NOTAT

SAG : Oddense Grusgrav – ansøgning om gravetilladelse på en del af matr.nr. 8g Oddense By, Oddense og matr.nr. 1i Saugstrup By, Oddense

EMNE : Udkast til grave-/efterbehandlingsplan for hele råstofgraven

Bemærkninger til ny ansøgning af 1. februar 2022

Emne: Graveplan		
Sag: Oddense Grusgrav		
Sags nr.: 20-0561		Målestok: 1:4100
Udarb.: mne MNE	Kontrol: JGS	Dato: 10-05-2022
Udarb.:	Kontrol:	Rev. Dato:
DGE MILJØ- OG INGENIØRFIRMA		Bilag: 1

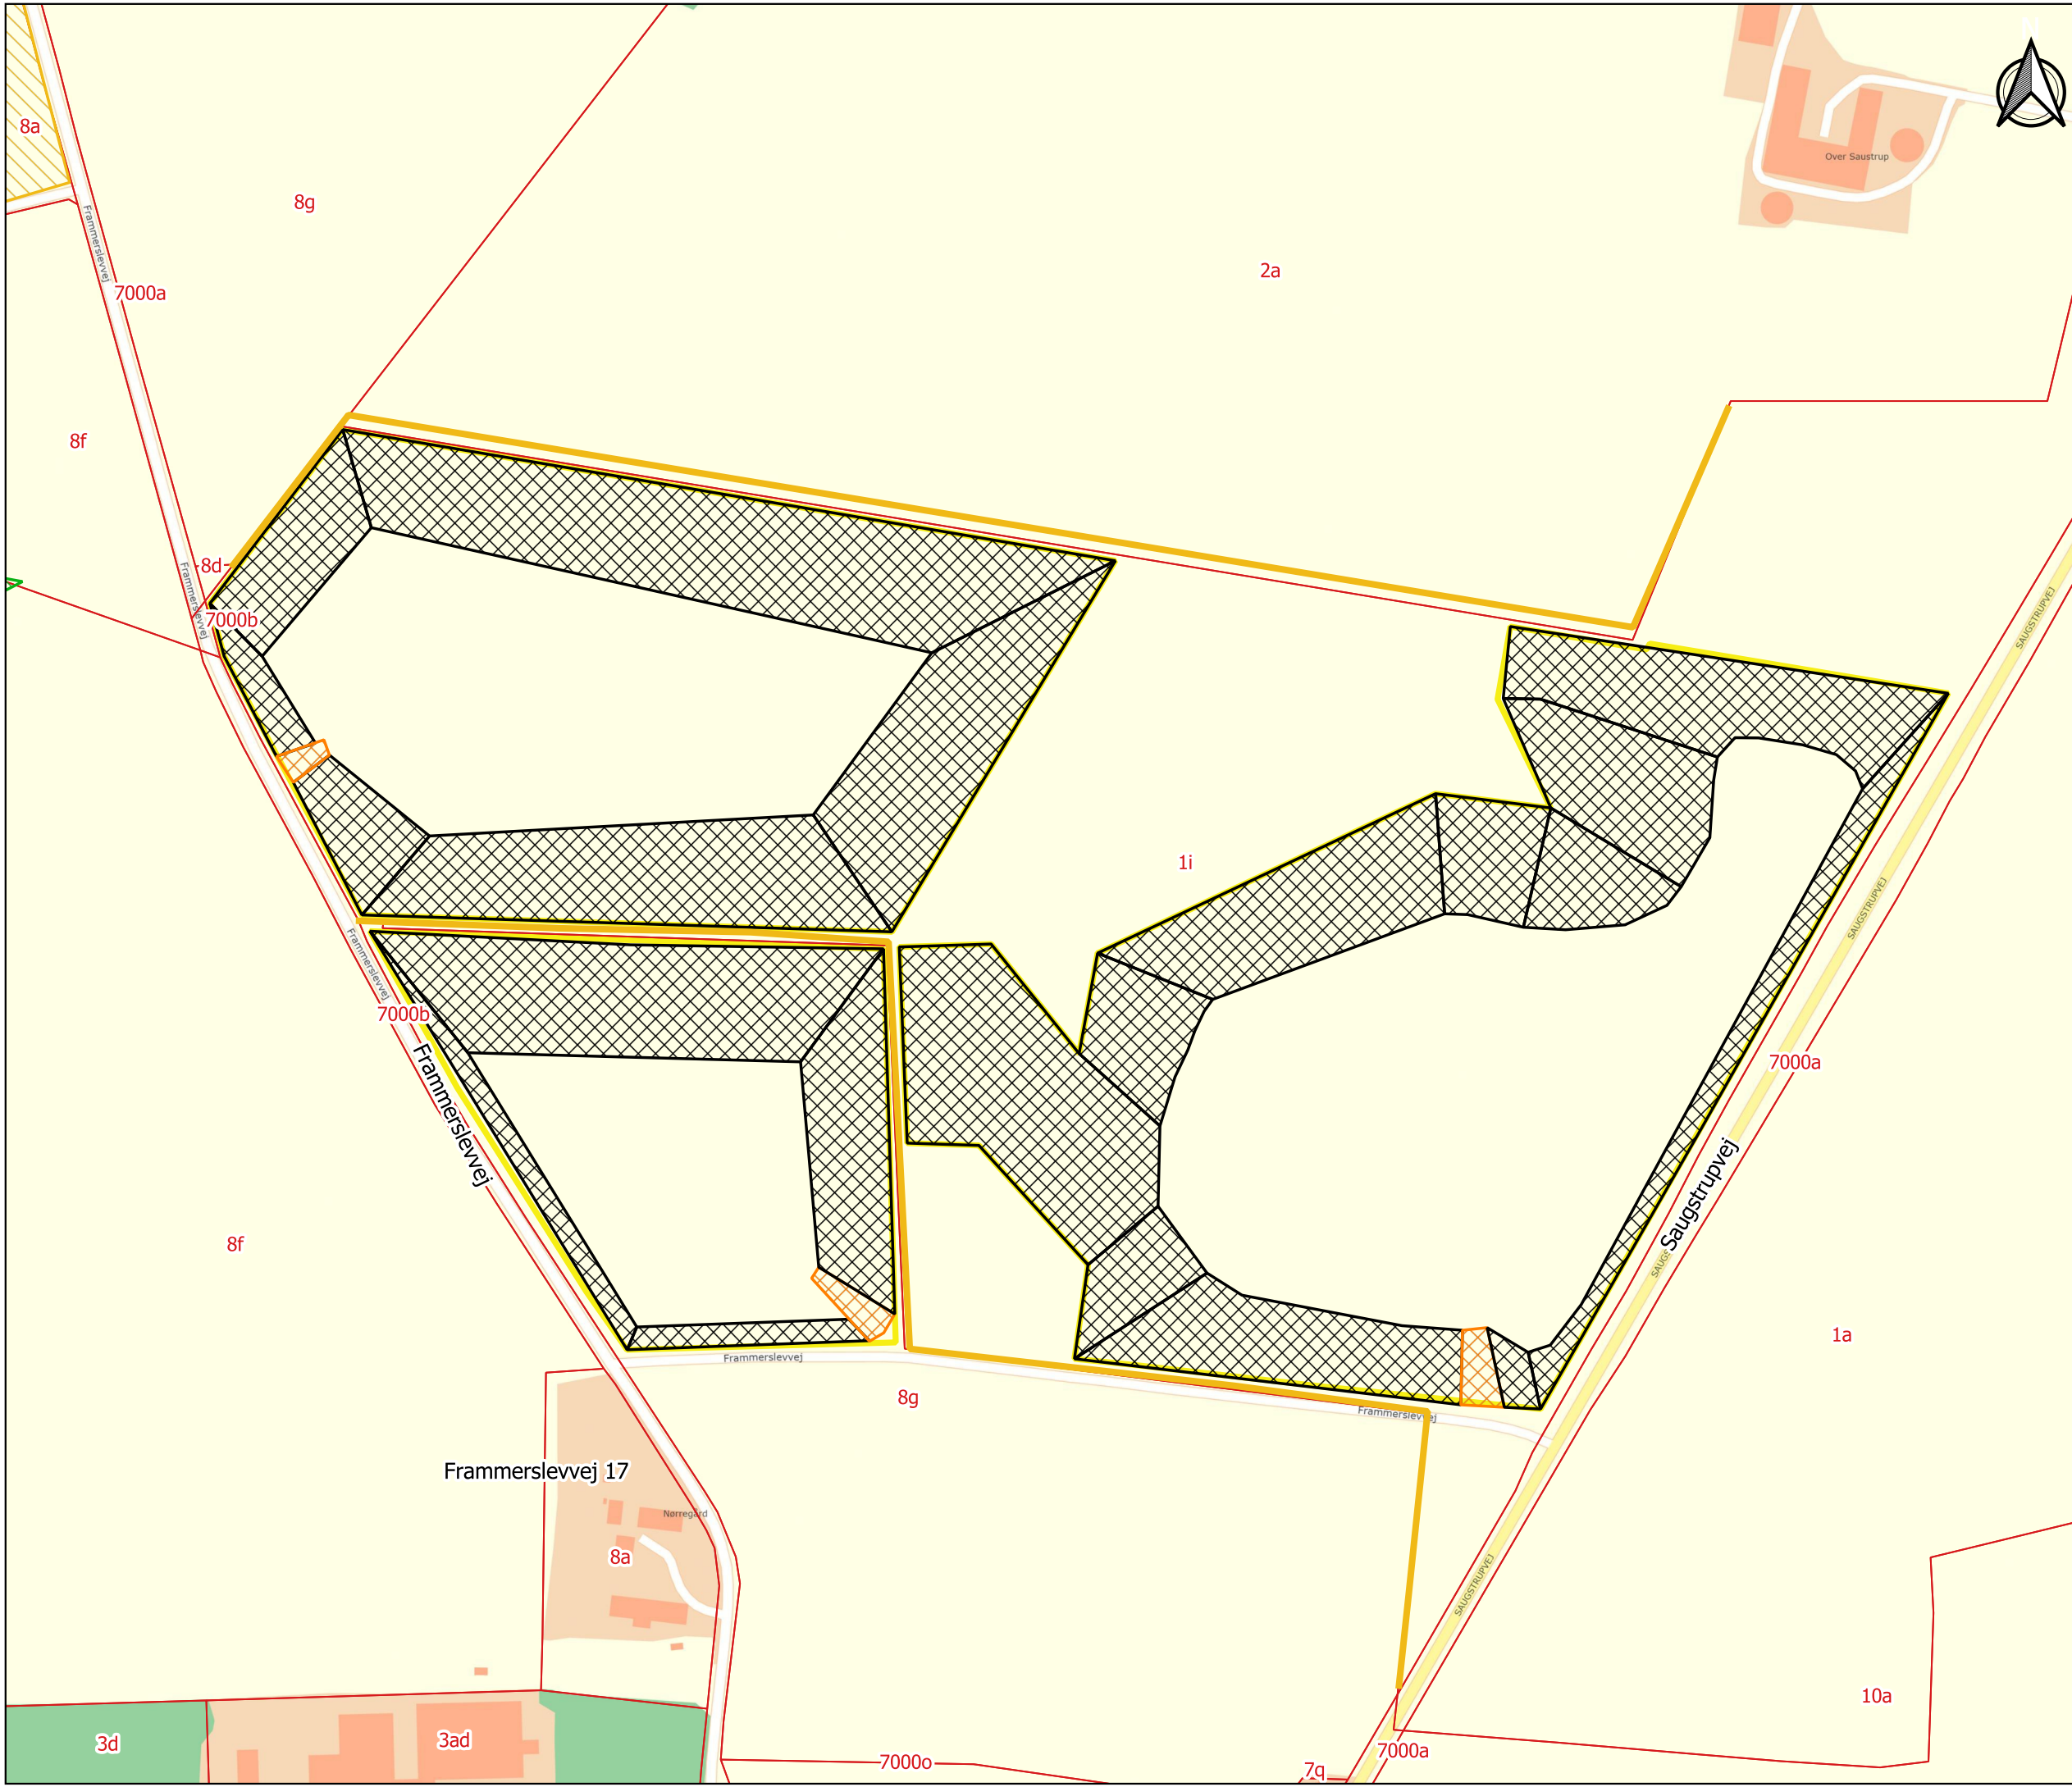
- Der skal indsendes en ny graveplan der er dækkende for alle tre delprojekter (Skive 24, Skive 29 og Skive 34).
- På graveplanen skal angives alt maskinel der er placeret i den samlede råstofgrav, og en plan der viser maskinparkens flytning(migration) fra Skive 24, Skive 29, til Skive 34.
- På den indsendte plan vises 4 etaper. Vil der ske en løbende efterbehandling af etape 1-2-3-4? Hvor store arealer vil være åbne af gangen? *(til vurdering af støv og sikkerhedsstillelse)*
- Der skrives at der knuses 1-2 gange årligt. Placering af knuser skal fremgå af kort. Herudover gerne præcisere om der menes 1-2 dage om året?

På det ansøgte areal opstartes råstofindvindingen (på den nordøstlige del af matr.nr. 8g) således fra bunden af råstofgraven med graveretning fra nord mod syd - se graveplan i bilag 1 (etape 1).

Da der er et beskyttet dige mellem det ansøgte areal på matr.nr. 8g og det ansøgte areal på matr.nr. 1i, vil der ikke ske en fortsættelse af gravningen fra matr.nr. 8g mod øst til matr.nr. 1i. Indvinding på det ansøgte areal på matr.nr. 1i foretages med udgangspunkt i det sydøstlige hjørne af arealet (etape 2), hvor der indledningsvist graves mod vest (se bilag 1) og herefter mod vest og nord (etape 3 og 4).

På etape 1 etableres jordvolde på ca. 6,5 m højde og med en fod på ca. 15 m. Jordvoldenes placering fremgår af graveplanen i bilag 1.

På etape 2 - 4 etableres jordvolde på hhv. ca. 6 m højde (mod syd) og 7 m højde (mod øst langs Saugstrupvej). Foden på jordvoldene vil være hhv. ca. 14 m og 17 m. Jordvoldenes placering fremgår af graveplanen i bilag 1.

Emne: Profilsnit Vest-øst		
Sag: Oddense Grusgrav		
Sags nr.: 20-0561		Målestok: 1:10063
Udarb.: mne	Kontrol: JGS	Dato: 10-05-2022
Udarb.:	Kontrol:	Rev. Dato:
		Bilag: 3a

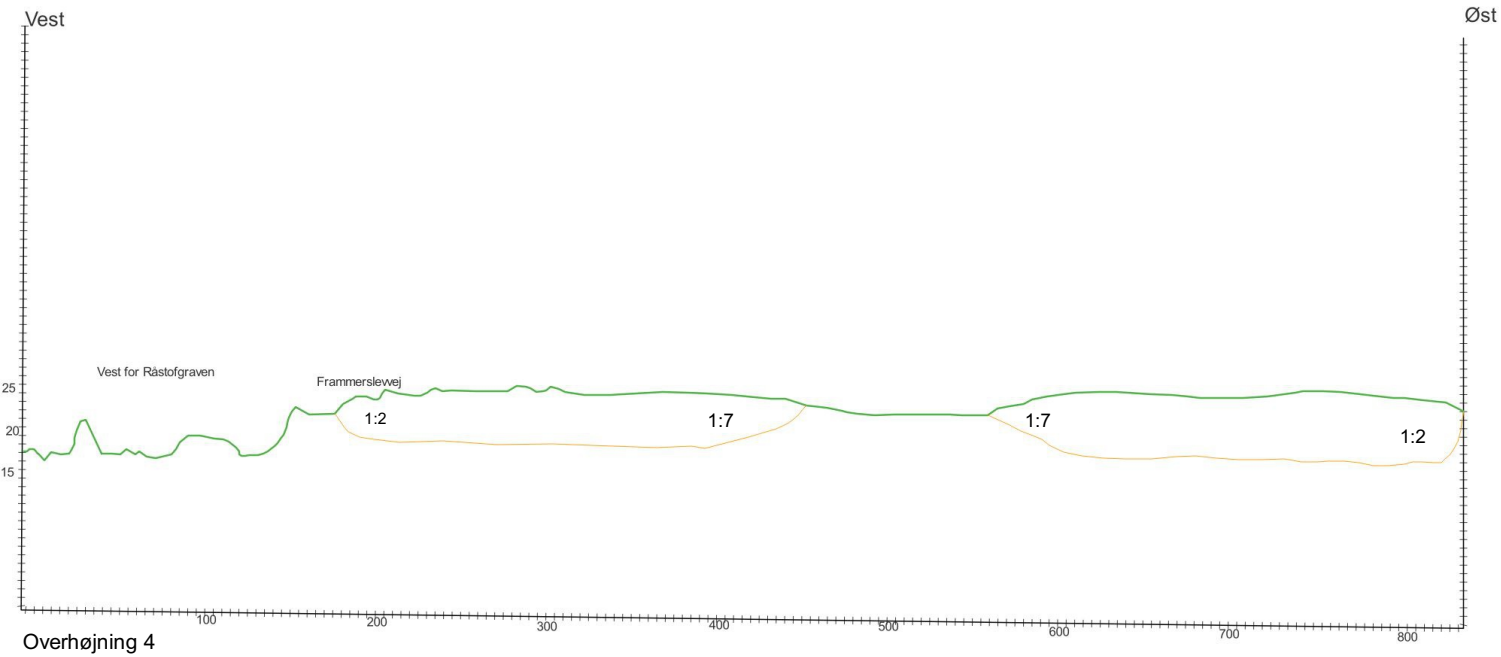
- Den nye efterbehandlingsplan skal være samlet og dækkende over både Skive 24, Skive 29 og Skive 34, så det er muligt at se det samlede efterbehandlede areal.
- Regionen kan med det nuværende materiale ikke vurdere om der sker en væsentlig landskabelig påvirkning. Ansøger har derfor mulighed for at supplere ansøgningen med en visualisering af området. Dette begrundes med der løber et beskyttet dige i zig-zag, henover areal. Diget skal bevares og søges efterbehandles med skråningsanlæg på 1:2. Den ansøgte afgrænsning af tilladelsen er i forskellige niveauer/terræn, hertil skarpe skråninger og spidse indhak. Hertil efterbehandles også med skråningsanlæg 1:1½ / 1:2. Regionen har ikke tidligere arbejdet med en lignende udformning, og har svært ved at forestille sig om det endelige resultat falder i et med det omkringliggende landskab.

På snittegningerne i bilag 3 (hhv. nord-syd og øst-vest) ses dels det eksisterende terræn (fra GeoAtlas) og det kommende terræn efter udført efterbehandling. Bemærk, at snittegningerne er præsenteret med overhøjning. Af snittegningen øst-vest fremgår også de nuværende terrænkurver for den tidligere råstofgrav vest for Frammerslevvej.

På arealet efterbehandles med skråninger på ca. 1:7 mod nord, øst og syd. Mod Frammerslevvej efterbehandles med skråninger 1:2 og 1:4. Se snittegning i bilag 3 samt kort i bilag 2.

Der efterbehandles med en skrånning på 1:2, 5 m fra vejskel til Frammerslevvej. Mod diget på den nordlige del af arealet efterbehandles med skråningsanlæg på ca. 1:7, 3 m fra digefod. Se snittegning i bilag 3 samt kort i bilag 2.

figur 2: De blivende skråninger er forsøgt visualiseret i webgis.

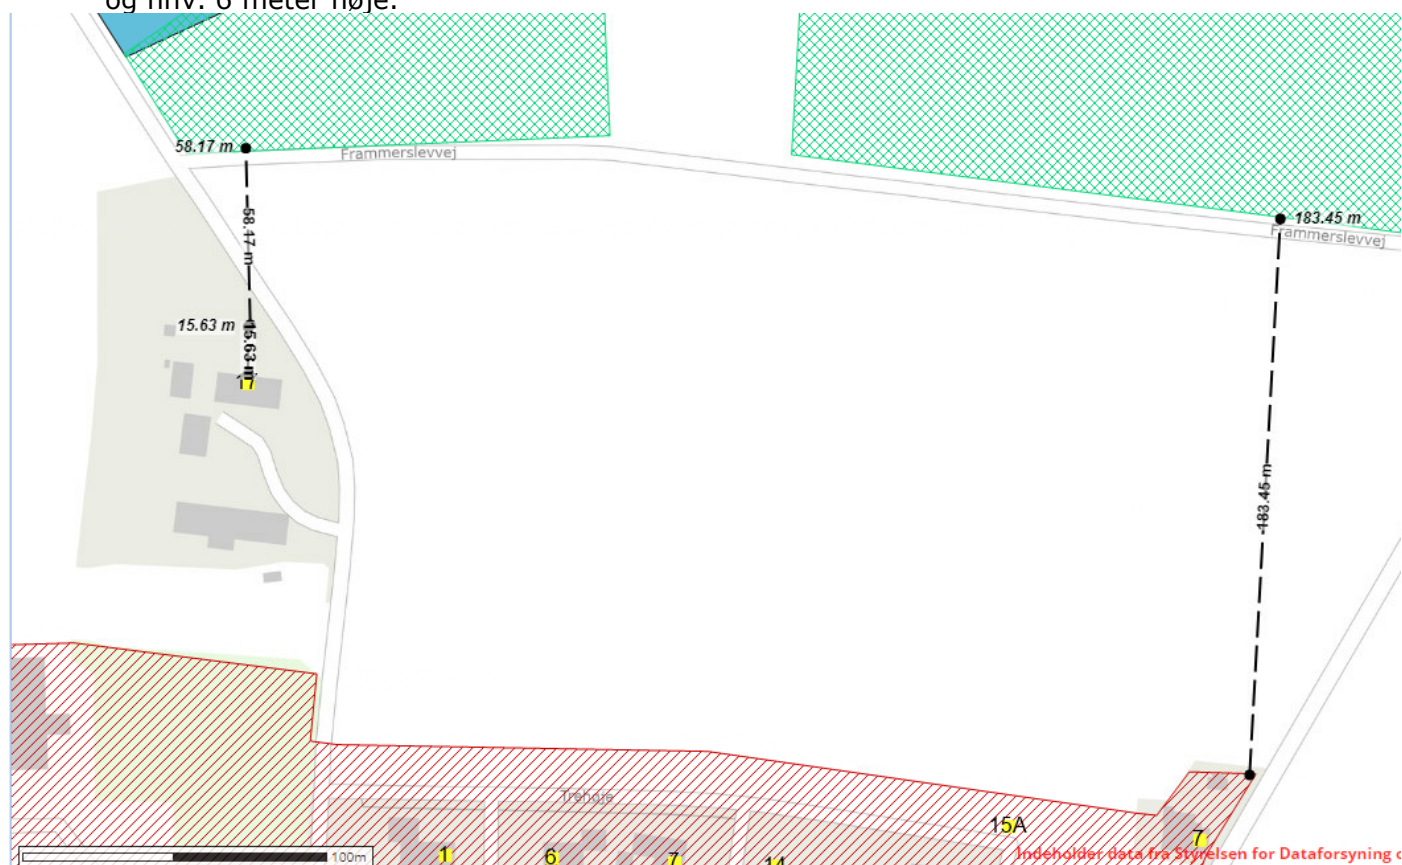
- Afgrænsningen af det ansøgte areal må gerne indsendes som en shapefil til regionen, da den ikke følger matrikelgrænser og kan give flere fejl i vores registrering og håndtering fremover.
- Der efterbehandles til landbrug. Alle grænser for ansøgte er indtegnet med hældningen 1:2. Regionen har tidligere arbejdet med en hældning på 1:7 for landbrugsmaskiner.

Forventes arealet tilgået med hældning 1:2, eller er der en adgangsvej til bundarealet der ikke er indtegnet?

I efterbehandlingen er der fokus på, at der, på dele af arealet skal etableres 'bløde skråninger', så der kan ske en tilpasning i fht. det eksisterende landskab.

Den interne kørevej gående nord/syd og placeret vest for diget på matr.nr. 8g nedlægges og der foretages neddosning af kanter, så der stadig er en afstand på mindst 3 meter fra graveområdets efterbehandlede kant til digets fod. Neddosedede kanter efterbehandles til skråninger med ca. 1:7.

Mod nord på matr.nr. 8g foretages ligeledes en neddosning af graveskrænter – og så der stadig holdes en afstand til det beskyttede diges fod på 3 m. Neddosedede kanter efterbehandles til skråninger med ca. 1:7.

Graveskrænter i fht. arealer, hvor der ikke er matrikelskel, diger, vej mv. efterbehandles med skråningsanlæg på ca. 1:7. Se kort i bilag 2 samt snittegninger i bilag 3.
